RAPPORT DE PRÉAVIS

Préavis N° 96-2016 - Avenue du 24-Janvier — Secteur Sécheron / Paix - Réfection des collecteurs

Préavis N° 97-2016 - Remplacement du déversoir du ruisseau de Broye dans la Mèbre

Préavis N° 98-2016 - Réhabilitation du collecteur intercommunal de la Mèbre situé à Chavannes-près-Renens, Secteur autoroute / route de la Maladière

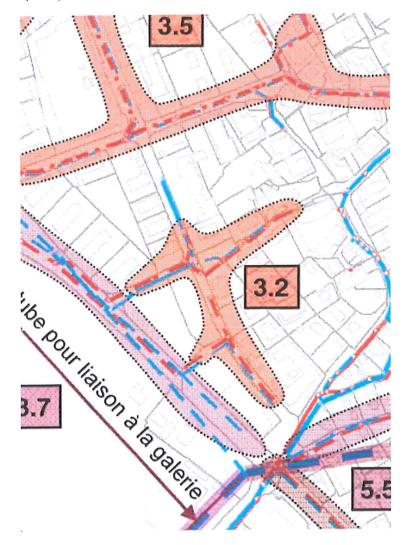
Les plans montrent un passage sous une parcelle privée. Comment cet aspect a-t-il été réglé?

Il y avait de la pollution sur la parcelle ?

Par convention. On a une servitude de passage. Le tuyau passe sous le parking souterrain mais les propriétaires doivent collecter les eaux jusque-là de toute façon... La commune a fait une bonne opération en payant juste la différence pour installer des tuyaux d'un plus grand diamètre.

La pollution était moins grave que prévu, les sondages ont été alarmistes. Il y avait des métaux et des hydrocarbures, mais pas localisés sur l'entier de la parcelle. On a aussi trouvé une cuve à mazout à demi pleine... Mais les collecteurs sont bétonnés et il n'y a pas d'infiltration possible dedans.

Ouvrage existant.

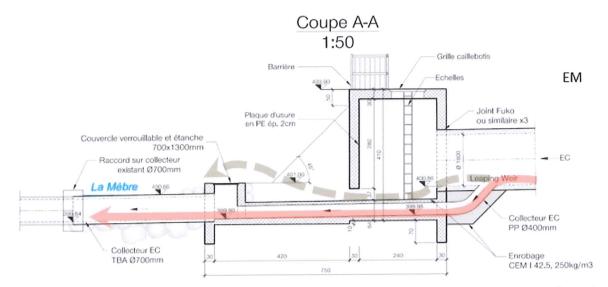
Dans 30 ans, puisque nous aurons achevé le séparatif eaux claires / eaux usées sur l'ensemble de la Commune, cet exutoire ne servira donc plus à rien ?

Peut-on craindre une mauvaise surprise géologique en creusant dans les berges ?

Il est lié au gros déversoir du ruisseau de Broye. Tant que ce dernier n'est pas achevé ce déversoir est important. Après, lorsque tout sera épuré, si on y arrive, il ne sera plus aussi utile. On aura peutêtre une autre façon d'assainir dans les 30-40 prochaines années. Moins il sera utilisé moins il y aura de pollution.

Une étude géotechnique a déjà eu lieu pour le premier ouvrage. L'environnement est donc bien connu.
